Trajet cyclable : du Centre Ville au Lycée Jules Fil Analyse suite aux derniers aménagements sur la rue Antoine Marty et Bd Joliot Curie

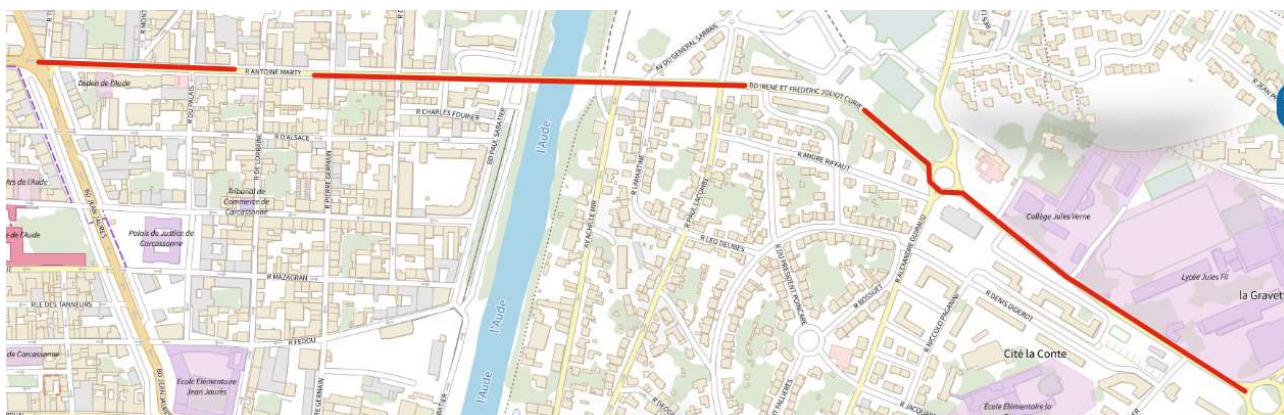
a) La bande cyclable réalisée Bd Joliot Curie allant du Pont de l'Avenir au Rond Point Pole employé est satisfaisante : large bande cyclable, dans les 2 sens, sas à vélo au feu avec la rue Paul Lacombe. Ce tronçon est bien sécurisé

b) La bande cyclable circulaire du rond point réalisé antérieurement n'est pas recommandée par le CEREMA pour ce type de rond point (risque de cisaillement du cycliste par une voiture, mieux vaut que le cycliste circule plus à gauche de la chaussée)
